CONSEIL SCIENTIFIQUE RÉGIONAL DU PATRIMOINE NATUREL
DES HAUTS-DE-FRANCE

AVIS n°2025-ESP-10

Références Onagre	Nom du projet : 80 - GAEC Belvalette : haie Brucamps Numéro du projet : 2025-02-39x-00236 Numéro de la demande : 2025-00236-011-001
-------------------	---

Plan de situation

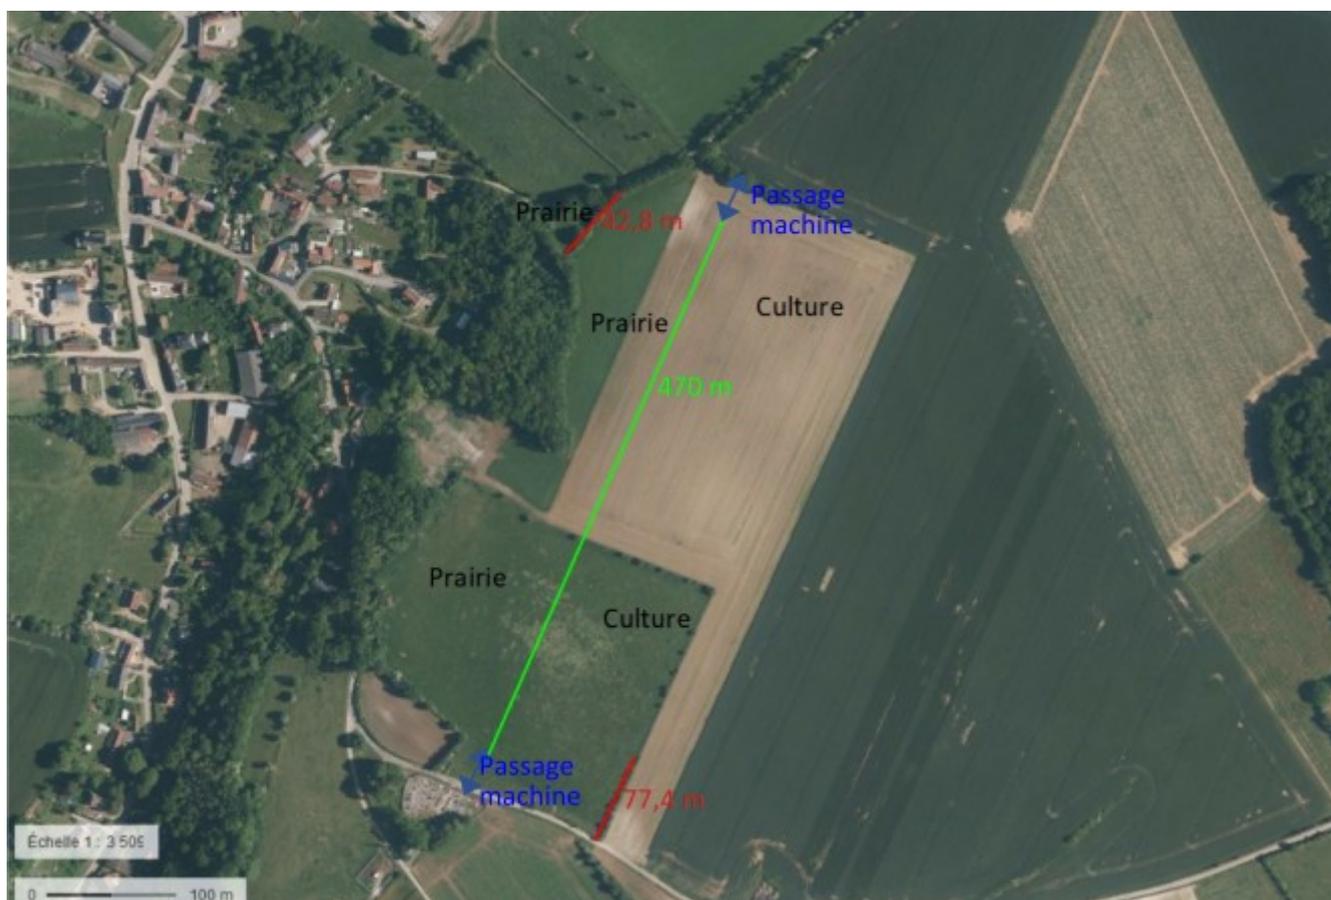
Le plan en page 2 montre très bien la proximité entre haie détruite et haie replantée.

Les plans fournis indiquent effectivement que la surface globale prairiale va se réduire, **car la prairie actuelle au Sud va devenir pour moitié une culture agricole** ce qui va générer une **perte surfacique significative de l'habitat prairial** malgré la restauration d'une prairie en lieu et place d'une culture sur une surface bien plus modeste au Nord du secteur.
